MECKLENBURGISCHES INGENIEURBÜRO FÜR VERKEHRSBAU GMBH SCHWERIN ZWEIGNIEDERLASSUNG NEUSTRELTZ		Datum	Zeichen
Tel.: 0381 140287-0 Telefax: 0381 140287-2 E-Mail: gen@ivg-neustreltz.de		Bearb.: März 2018	Wanko
gez. Schneider Leiter der Zweigniederlassung		Gez.: März 2018	Wanzek
		Gepr.: März 2018	Schneider

STRASSENBAUVERWALTUNG LAND MECKLENBURG-VORPOMMERN		Unterlage Nr. 13.2
Straße: B 198 (nächster Ort): Mirow		Blatt Nr. N 2
Bau-km 0+026.939 bis Bau-km 4+930.000		Reg.Nr.
bearbeitet		Datum
gezeichnet		Zeichen
geprüft		März 2018
gezeichnet		gez. i.A. Langer
geprüft		
Planfeststellung B 198 Ortsumgehung Mirow, Südabschnitt		Lageplan Entwässerungs- maßnahmen
Bau-km 0+315.000 bis 0+780.000		Maßstab 1 : 500
Aufgestellt Straßenbaumt Neustreltz		
gez. Krage		
Neustreltz, März 2018

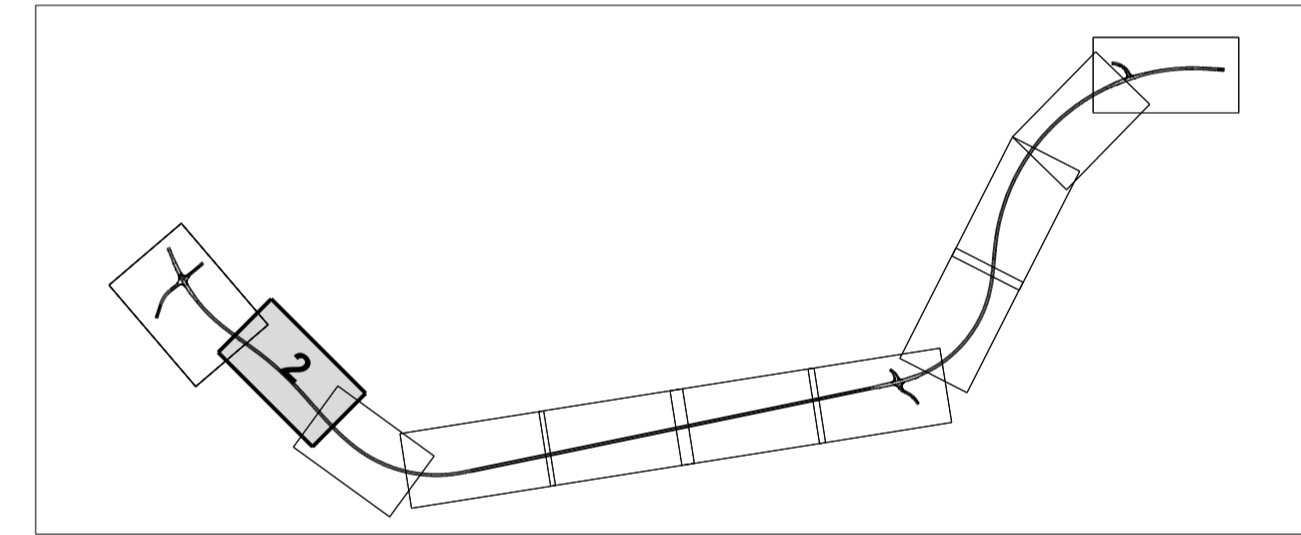
Nr.	Art der Änderung	Datum	Name
3	Einfall temporärer Entwässerungseinrichtungen infolge Änderung des Bauverfahrens	05.03.2018	Langer
2	Einbau von Abscheideranlagen, Anpassung Gräben, Mulden und Zuwegung	05.03.2018	Langer
1	Anpassung Baufeldgrenze infolge Änderung des Bauverfahrens (Bodenaustausch statt Überschüttung)	05.03.2018	Langer
